ASUNTO Traslado de Resolución de aprobación del expediente de información pública y audiencia y definitiva del "Estudio Informativo de la remodelación del sistema de transporte ferroviario de mercancías en el entorno de la ciudad de Madrid. Remodelación de la terminal de Vicálvaro y accesos viarios, y cuadruplicación de la vía de contorno"

5.2. Alegaciones Particulares

5.2.1. Alegación Tipo 1. (P-01, P-02, P-03, P-04, P-09, P-10, P-11, P-12)

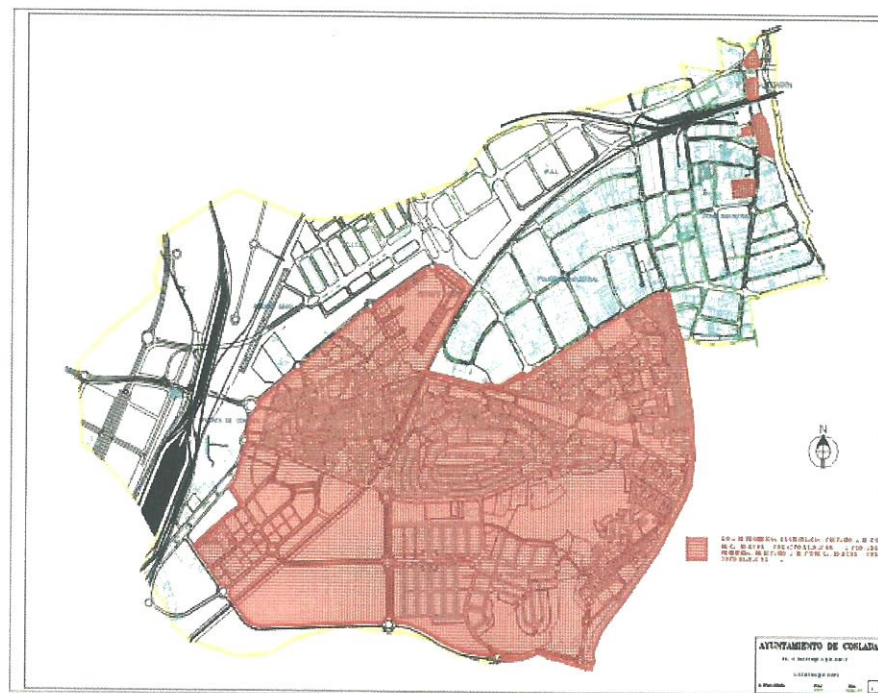
- Elaboración de un plan específico de movilidad, que incorpore severas medidas disuasorias de paso de camiones por el casco urbano, ya que se considera que la propuesta viaria dirige el tráfico de camiones por dicho casco y las calles de Coslada.

- Con el Estudio precisamente se contribuye a sacar los tráfico del casco urbano. La propuesta viaria dirige el tráfico hacia las vías de alta capacidad más próximas y con opciones de conexión, descentralizándolo, y procurando no interferir con el tráfico local. Esto se consigue en el Estudio a través del vial

exterior y perimetral contemplado en el planeamiento, con el que se deriva el tráfico hacia la M-45, y se continúa logrando con la propuesta indicada en el punto anterior: la nueva conexión de la terminal a través del viario existente en "El Cañaveral".

Viales existentes en los desarrollos de Vicálvaro

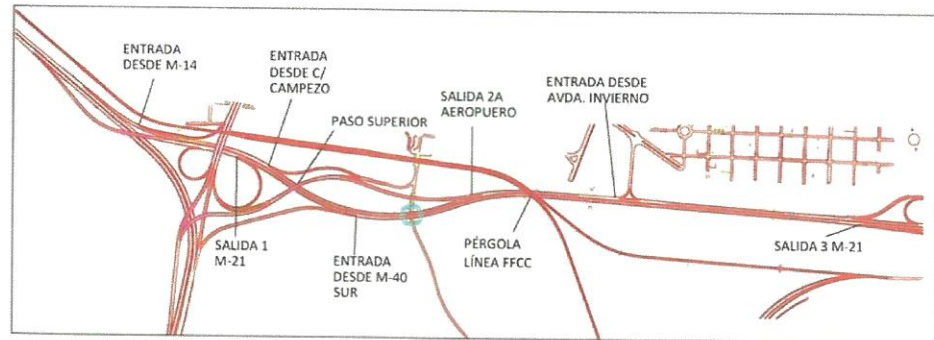
- Usar los viales existentes en los desarrollos de Vicálvaro (Ahijones, Berrocales).
 - Ejecución de los accesos de la Terminal de Vicálvaro y del Puerto Seco de Coslada por la M-21 y de ésta a la M-40, M-45/M-50.

No se han considerado porque se pretende reconducir los tráficos pesados directamente a vías de alta capacidad.

Acceso a la R-3

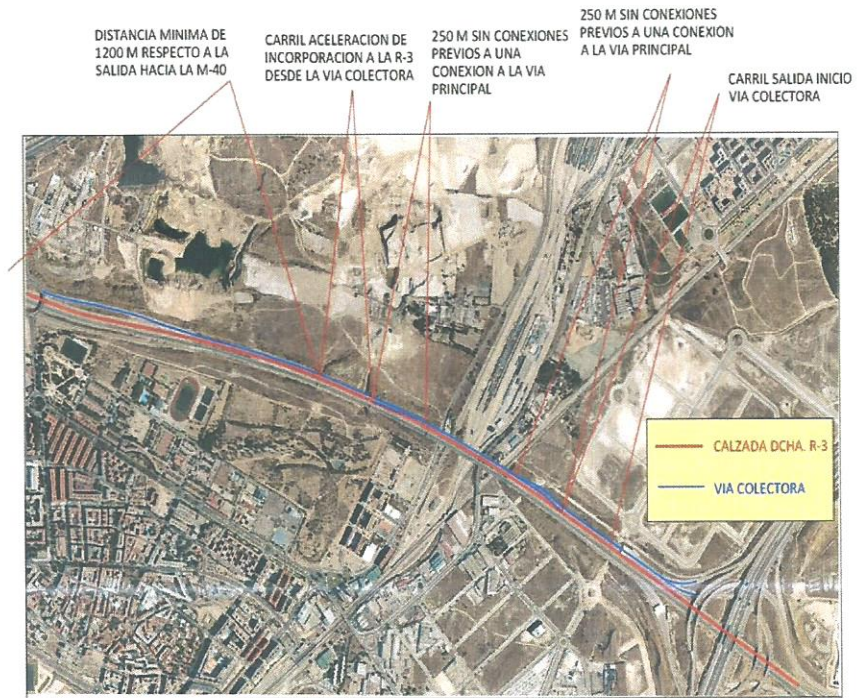
- Ejecución de un acceso a la R-3 desde/hacia la M-214, carretera de Vicálvaro a la estación de O'Donell.
 - Gratuidad en el tramo de la R-3 comprendido entre la M-45 y el acceso propuesto y viceversa.

Respecto a la conexión con la R-3, cabe mencionar que este vial ya está integrado en la actuación de una manera indirecta. Los accesos viarios se han realizado de forma que canalicen y dirijan los tráfico hacia la M-45, y actualmente la conexión de la autopista R-3 sentido Madrid en la zona de estudio precisamente consta de un acceso desde la M-45 norte y una salida nº1 a la Avenida de Canillejas a Vicálvaro. Además, se deben considerar otros aspectos importantes. Por un lado, la R-3 es una vía de peaje, y probablemente el pago disuadiría al tráfico de mercancías de su uso. Por otro lado, hay que tener en cuenta que la R-3 es una carretera radial, no es una circunvalación como la M-45. Este tipo de viales periféricos distribuyen por Madrid las mercancías que entran en la Comunidad, apoyándose en la intermodalidad de los distintos tipos de transportes existente, en la cual repercute positivamente la actuación desarrollada en el proyecto. Sin embargo, al ser la R-3 únicamente un vial de entrada o salida, no permite esta distribución.

No obstante, y a pesar de las anteriores apreciaciones, se ha analizado la posibilidad de realizar dicha conexión en el entorno de la actuación.

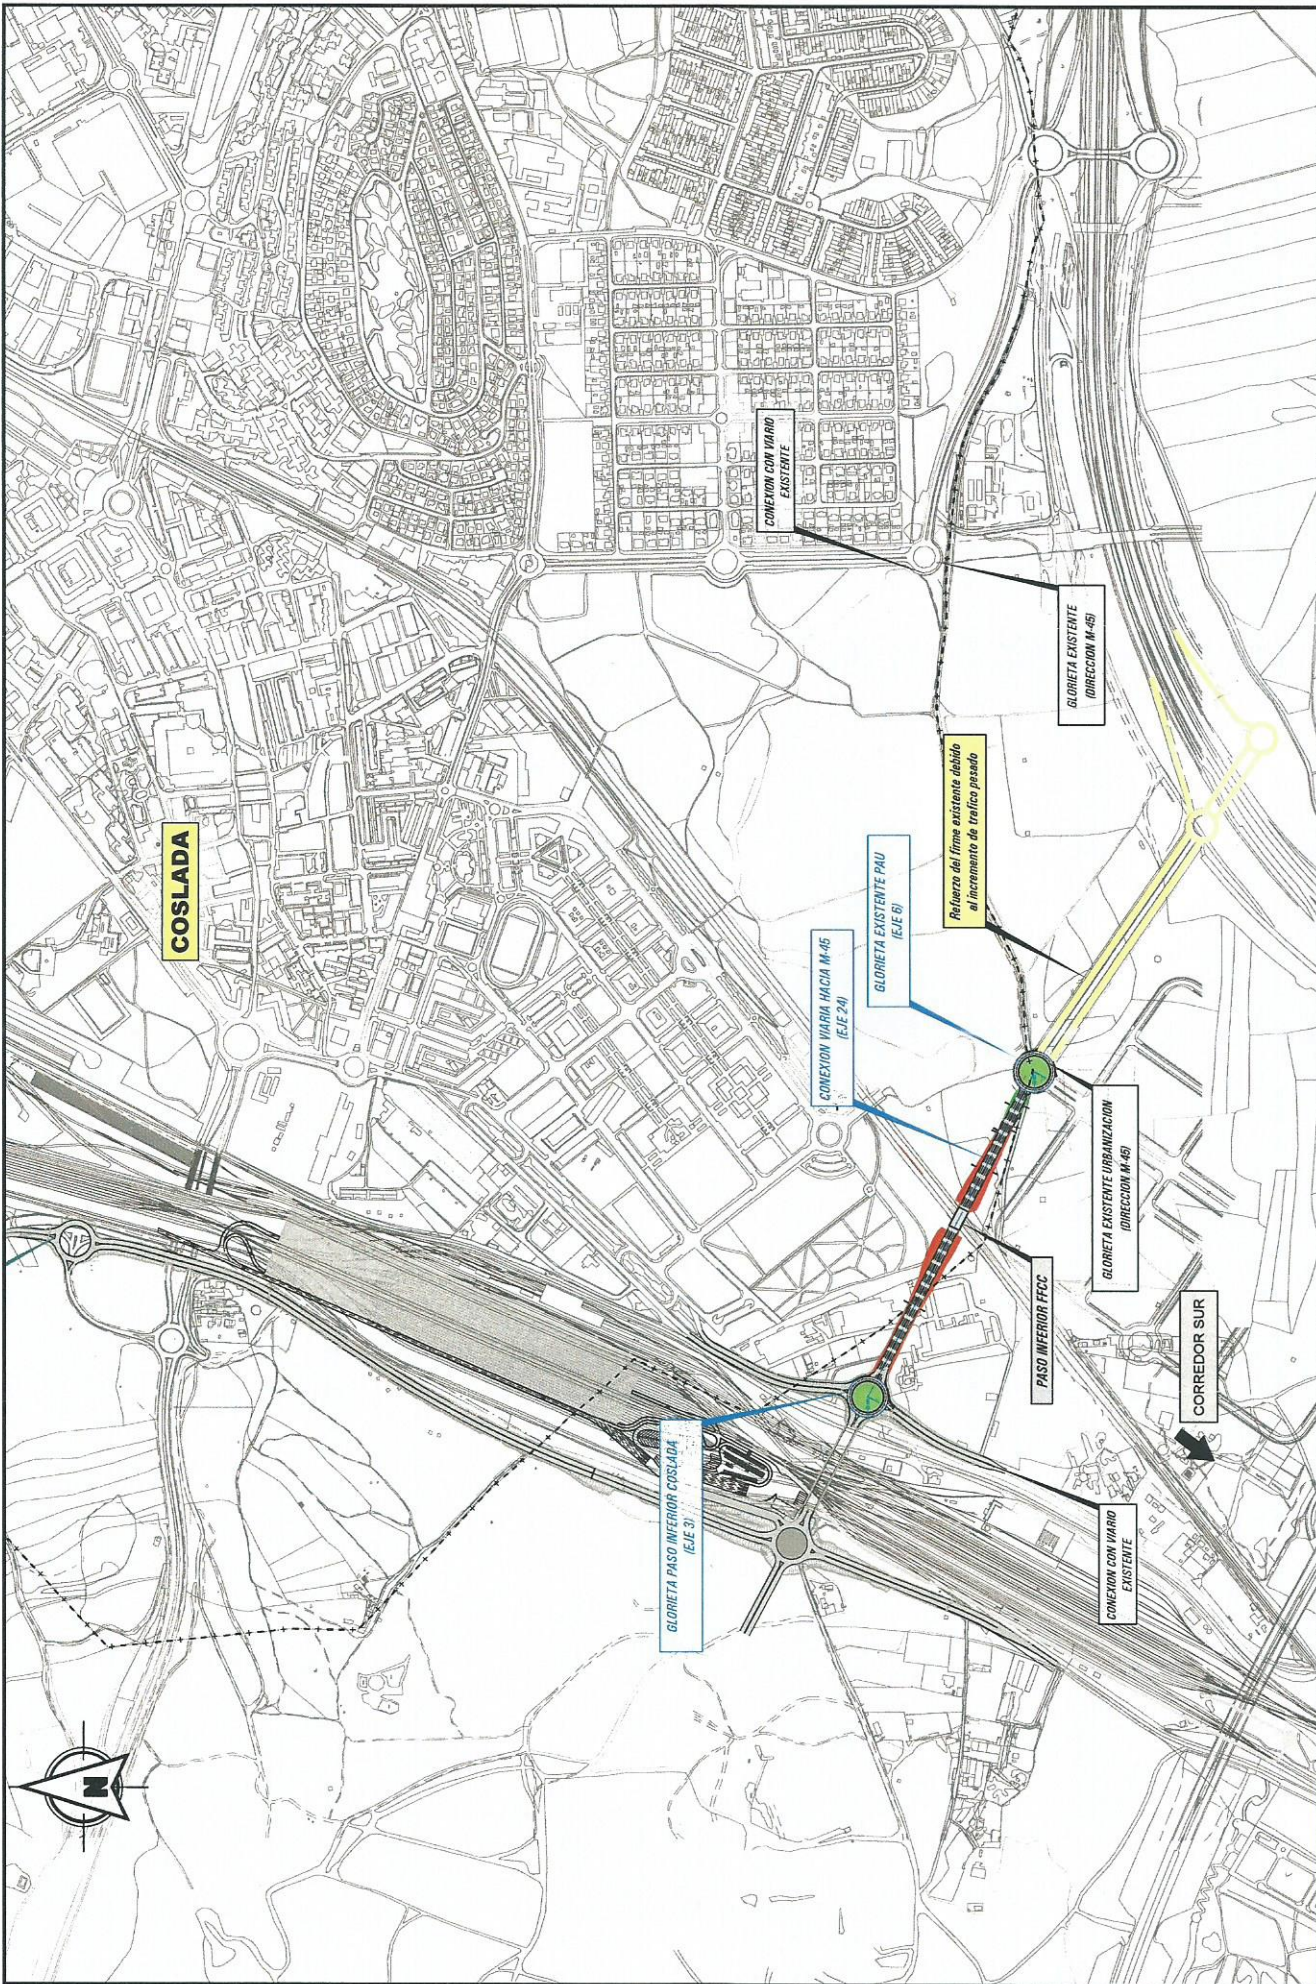
- Adolecer de una falta de planes y estudios como de emergencias, movilidad e impacto ambiental.
 - Provocar la pérdida y destrucción de zonas verdes. Se destacan los diversos impactos que provocarían los accesos viarios al Parque del Bosque del Humedal.

No obstante, como resultado de este proceso de información pública y audiencia, se ha analizado la propuesta realizada por el Ayuntamiento de Coslada. Ésta consiste en la realización de los accesos a la Estación de Vicálvaro desde la M-45 a través del viario existente en "El Cañaverál", con objeto de no ejecutar el denominado eje 7 en la parte que discurre por el Parque del Humedal de Coslada, tal y como se señala en el plano adjunto a su alegación.

Se ha realizado un encaje de dicha solución, y se ha comprobado que supone un menor impacto sobre la vegetación al no afectar al pinar del Parque del Humedal, y que es viable desde el punto de vista funcional. En consecuencia, se ha realizado un nuevo trámite de audiencia, en el que se ha consultado al Ayuntamiento de Coslada, Ayuntamiento de Madrid y a la Dirección General de Carreteras de la Comunidad de Madrid.

El resultado de este proceso y la nueva solución propuesta se analizan en el apartado 6 "Nueva conexión de la Terminal con la M-45", y los planos se incluyen en el Anexo IV.

Reinuerzo del firme existente debido al incremento de tráfico pesado

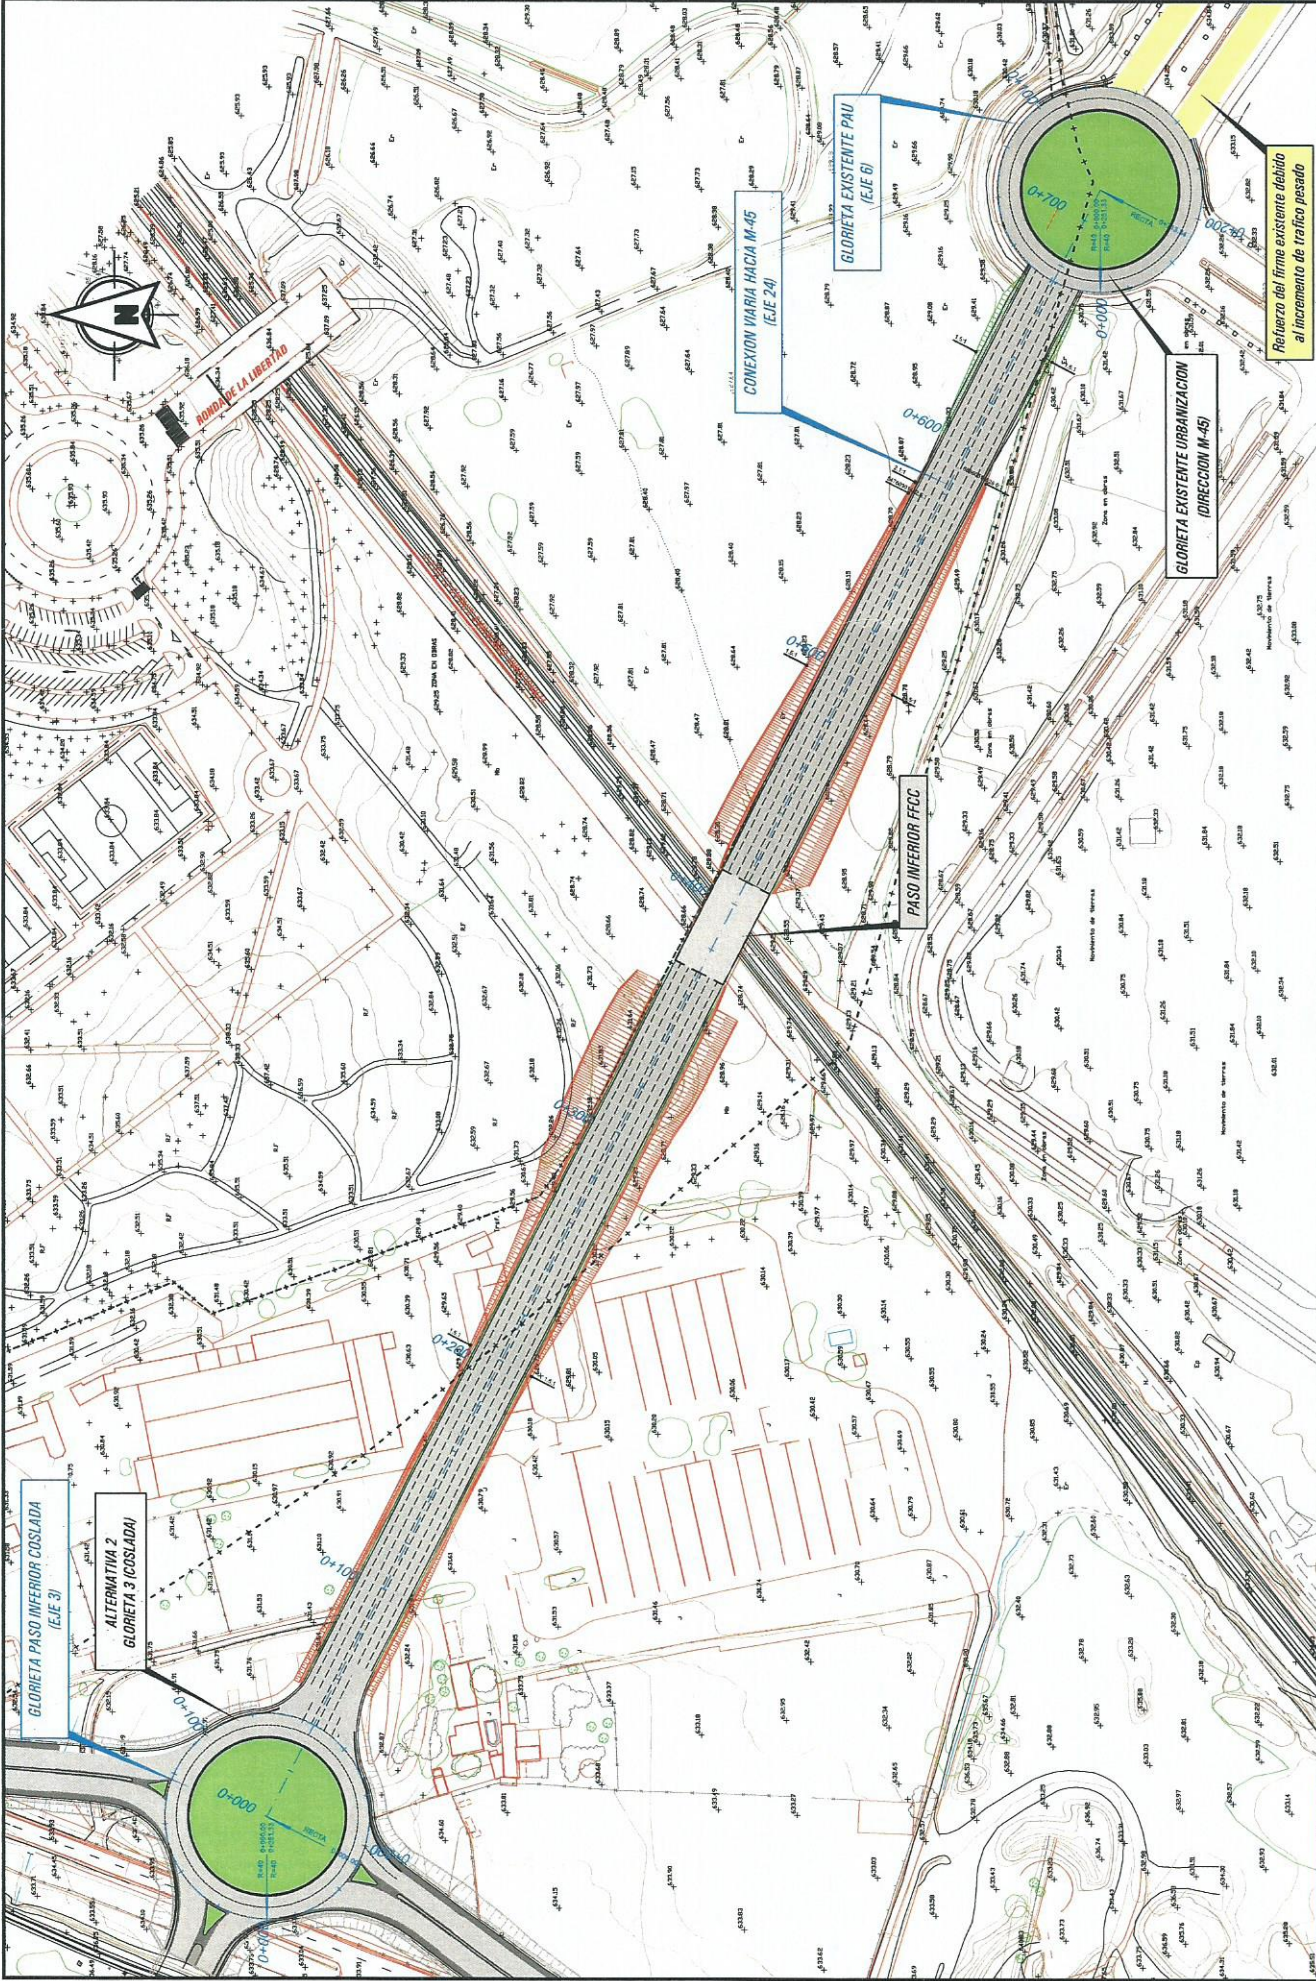
- Perjudicar la movilidad en Coslada al aumentar el volumen de tráfico de vehículos pesados.
 - Estar en contra de las normas y convenios de y entre distintas administraciones, locales, regionales, nacionales e internacionales, en concreto: ordenanzas municipales de Regulación del Tráfico Urbano de Camiones y Protección del Medioambiente, artículo 45 de la Constitución Española, Ley 42/2007 de

Respecto al incremento de tráfico de vehículos pesados, en el Estudio Informativo se ha analizado, y como consecuencia de esto se ha aumentado la capacidad de los viales existentes desdoblándolos y acondicionando el firme a las nuevas tipologías de tráfico.
